工程指示 / 要求簡箋(E.I.)

工程指示編號 : EI / 5695 / 23

工程名稱 : 將軍澳日出康城 11

工程項目 : 幕牆 拆圖修改 介背板鋁角和背板 現場安裝困難

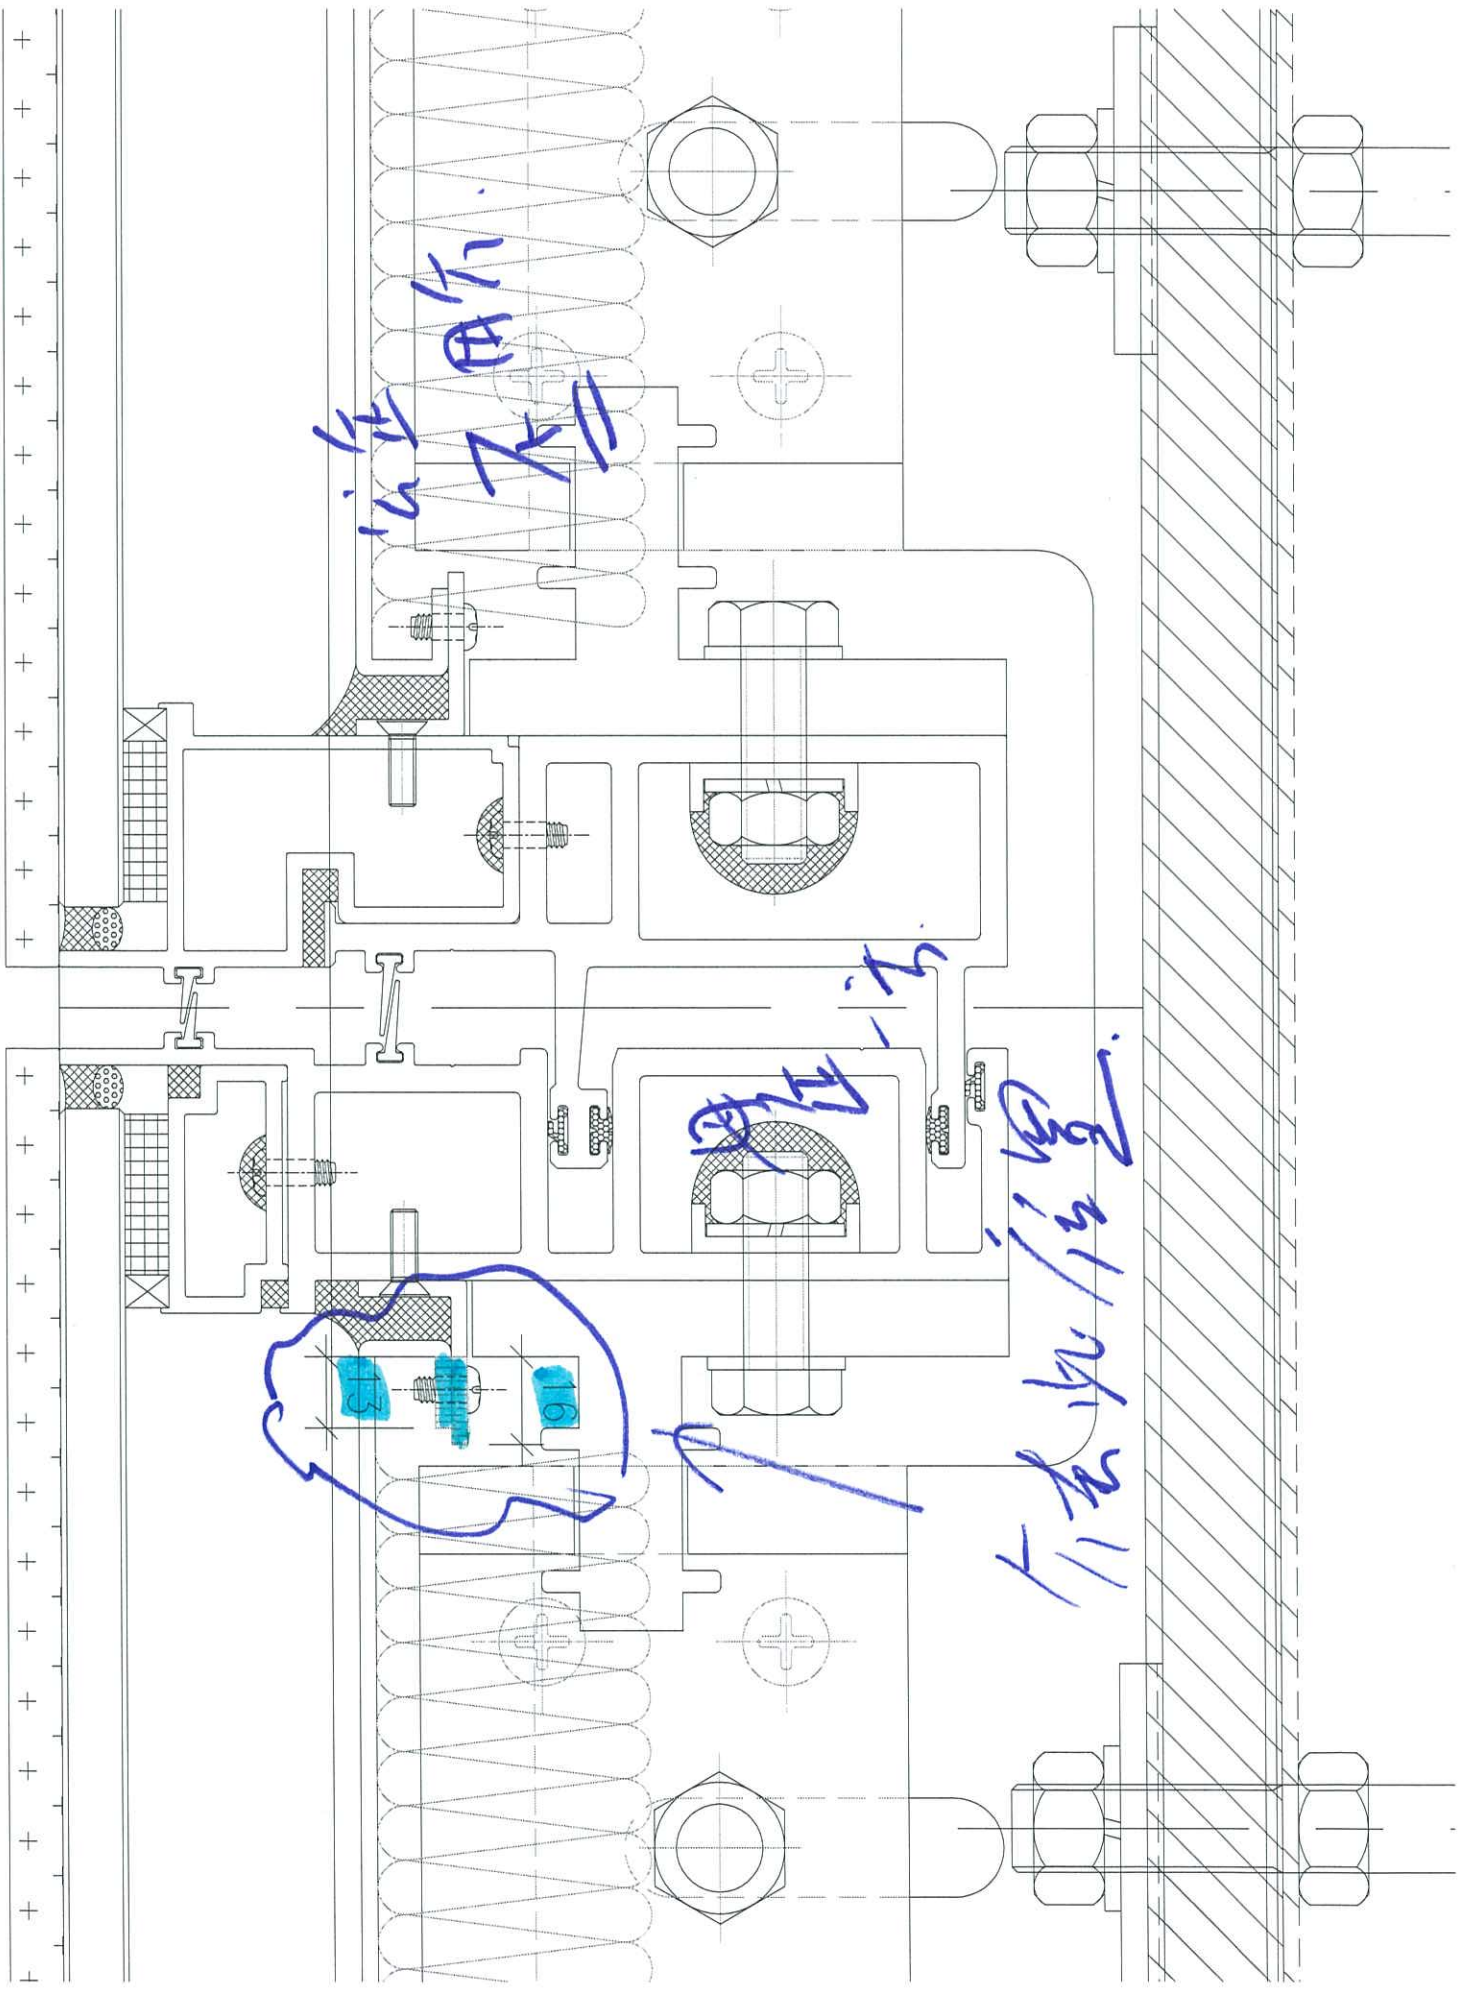
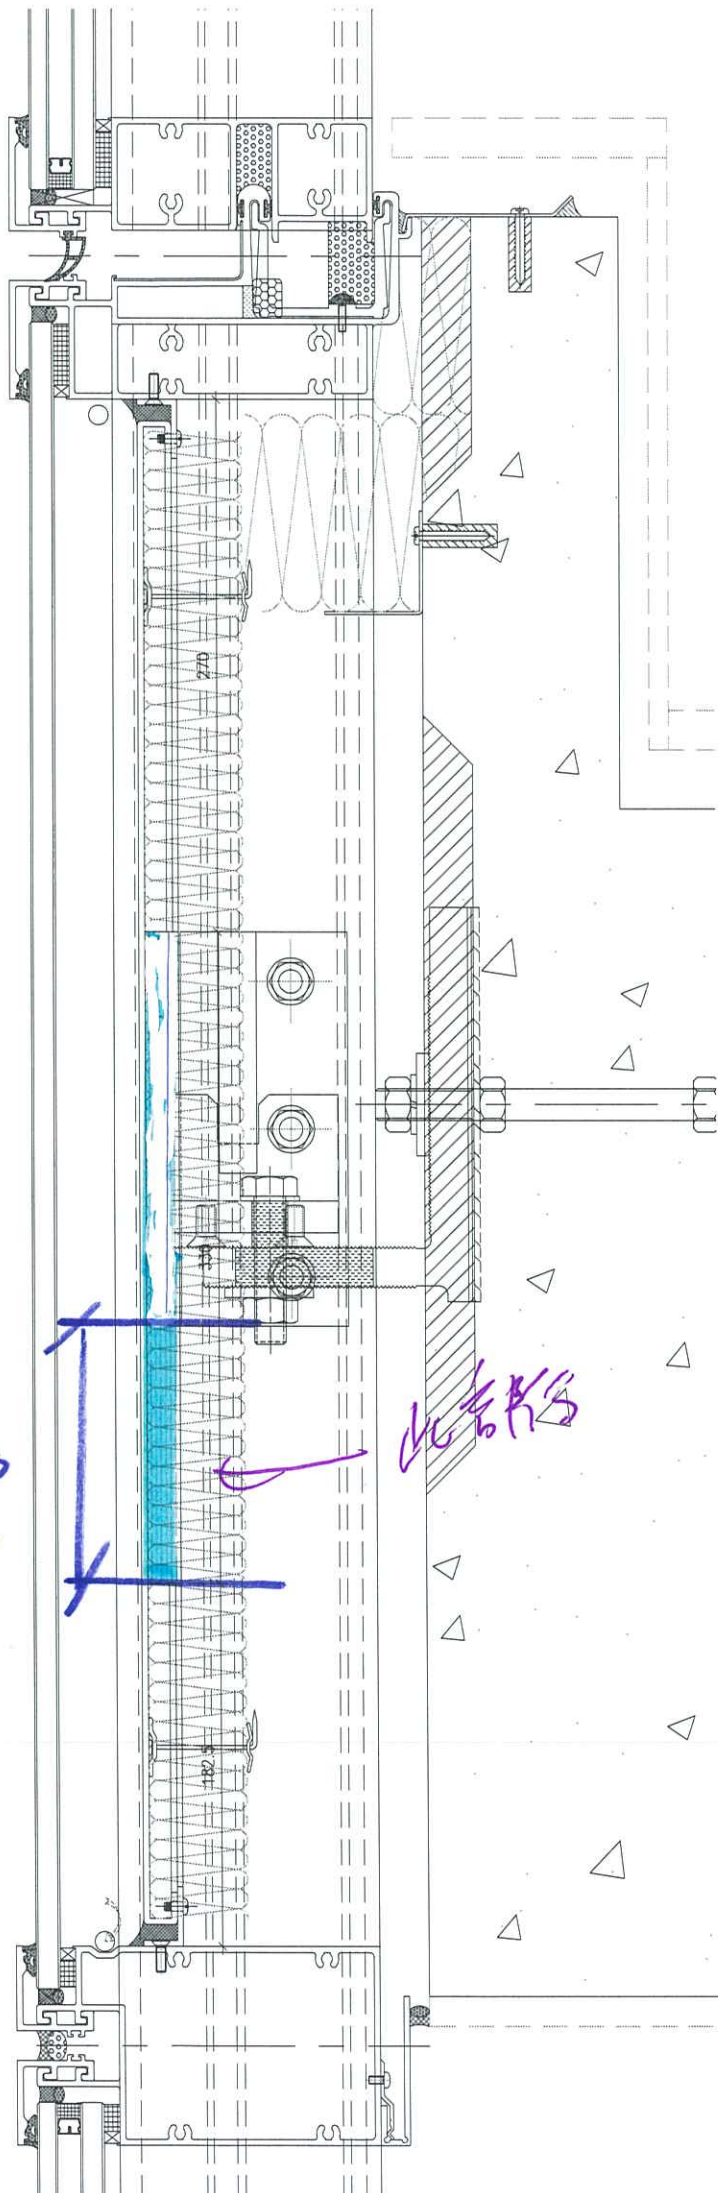
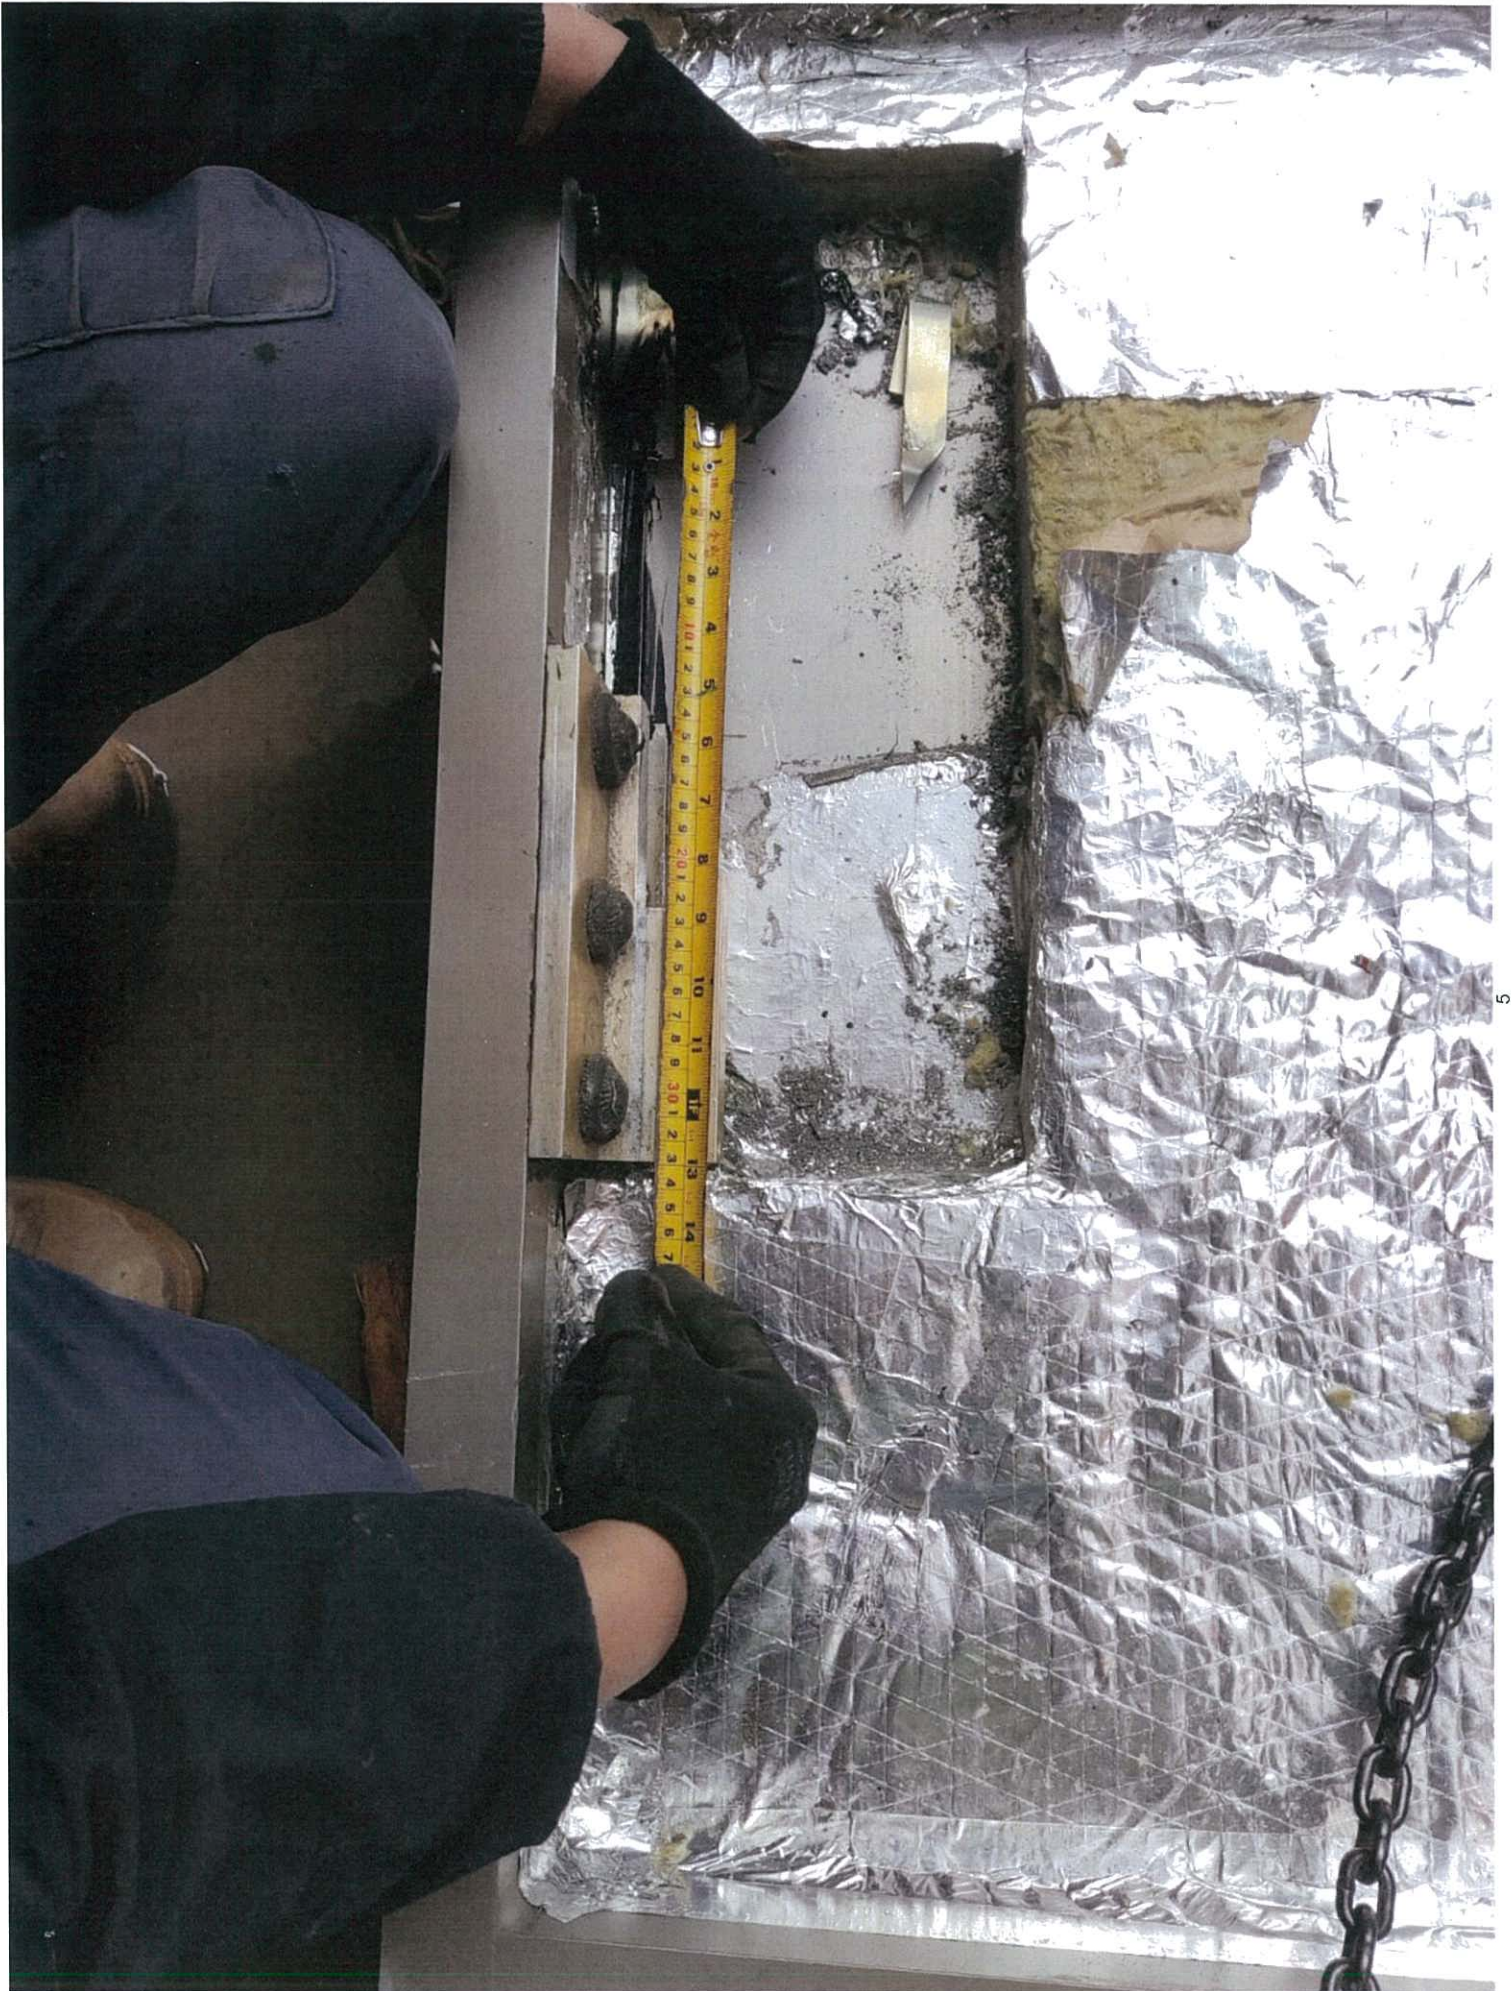
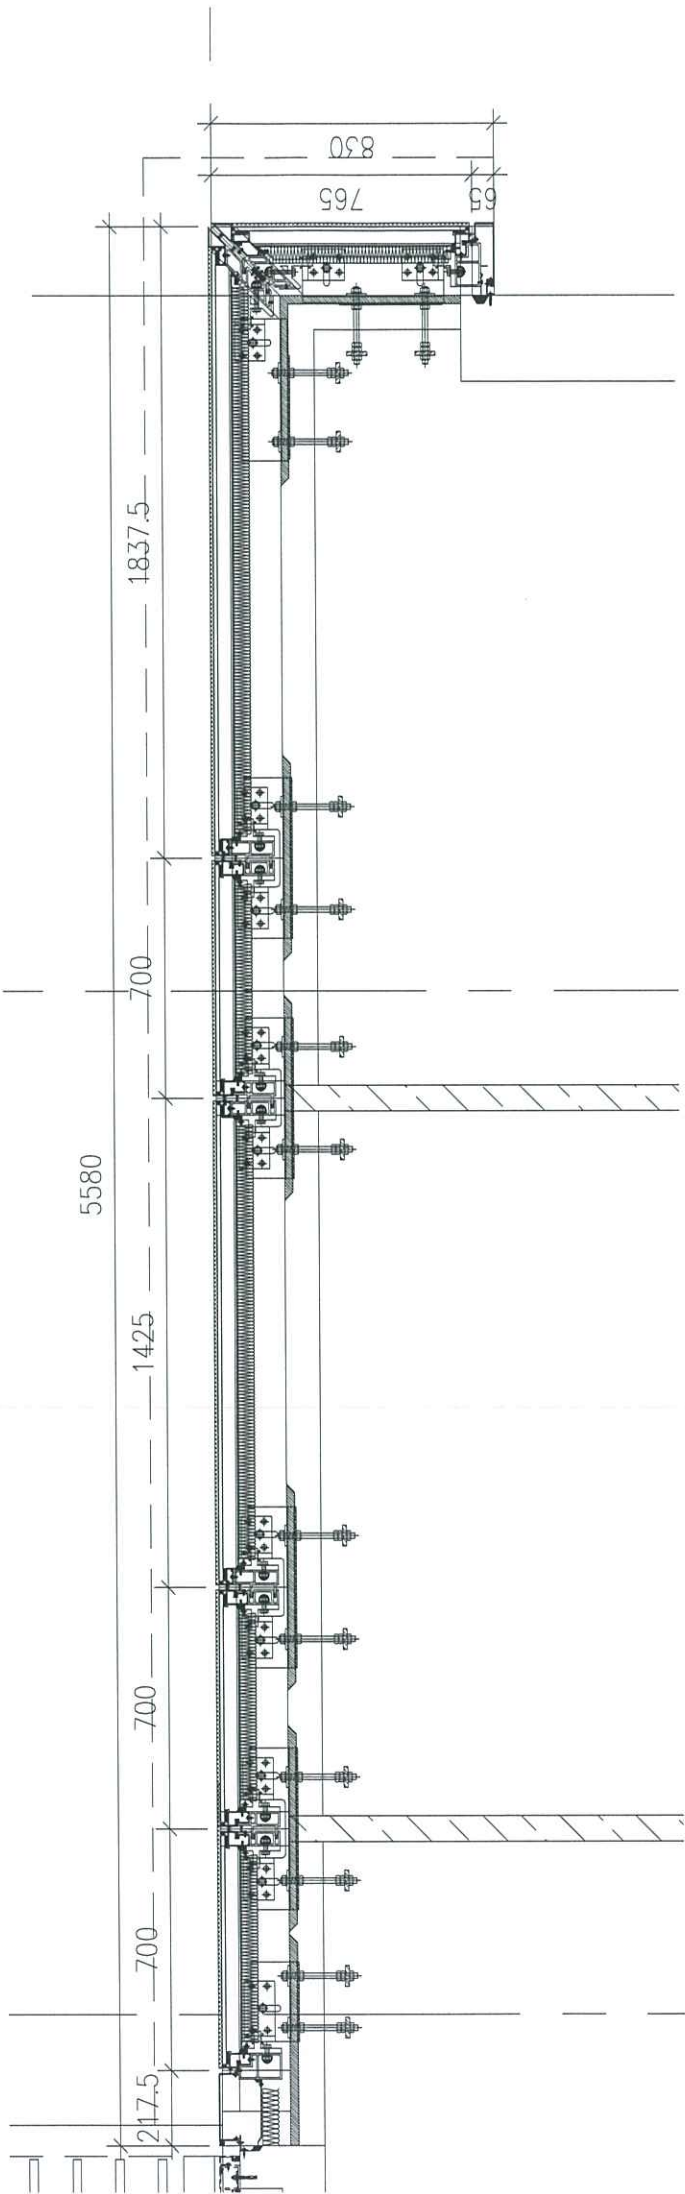
因地盆現場的直身大件單元安裝困難。直身大單元(以大於 1000mm 寬), 母企一方,工廠掛勾底計 130mm 的背板鋁角要介去(包括隔熱棉)請修改拆圖生統: 未上架的請介經判頭介背板和鋁角才能順利安裝。(判頭推論: 試水場有吊機車的用吊碼幫到力, 但現場無法用吊碼, 只有人力。請在 2023.2.08 前完成上列要求。

合板
 130
 mm
 铝板
 铝板
 连接

此部分
